改善箇所説明図③

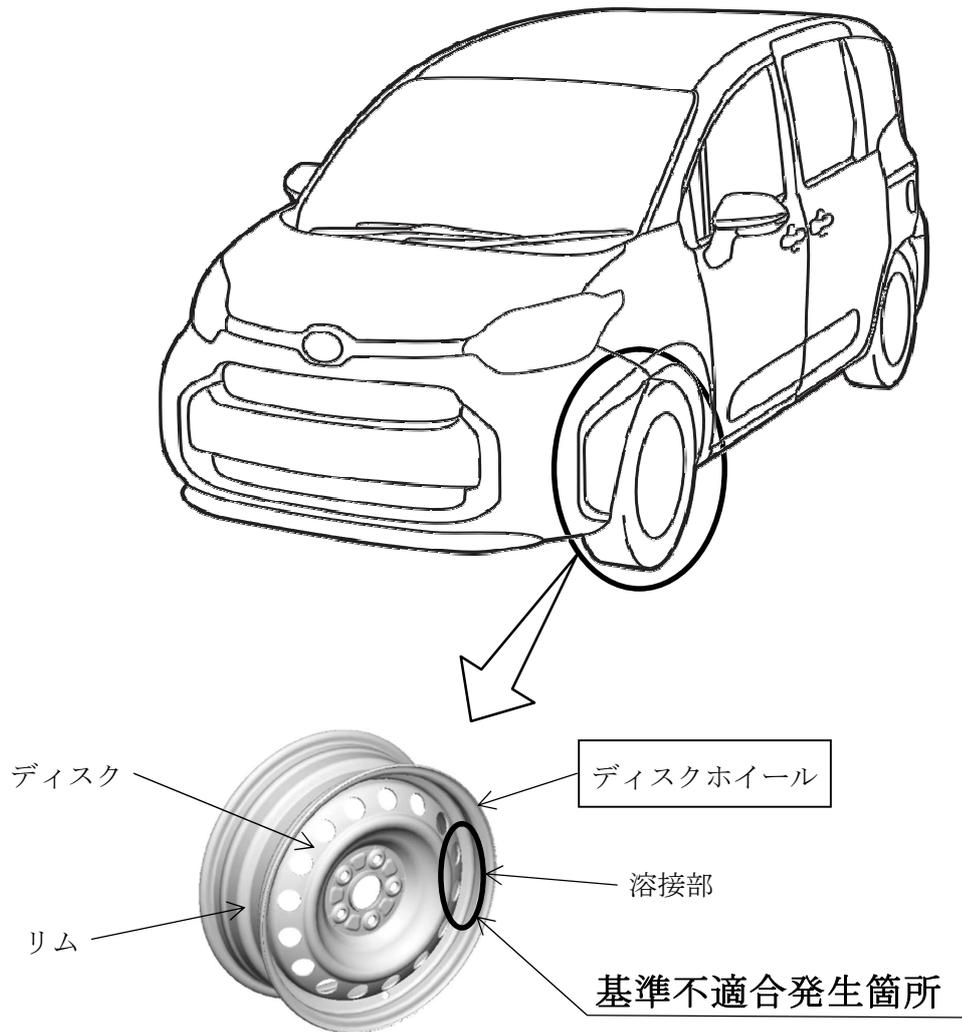
スチール製ディスクホイールにおいて、プレス設備の管理が不適切なため、ディスクが形状不良となり、リムとの溶接強度が不足しているものがある。そのため、溶接部に亀裂が生じ、最悪の場合、ディスクホイールが破損するおそれがある。

全車両、ディスクホイールの製造番号を点検し、該当する場合は良品と交換する。

識別：改善済車両には、車台番号打刻位置の左側に黄色ペイントを塗布する。
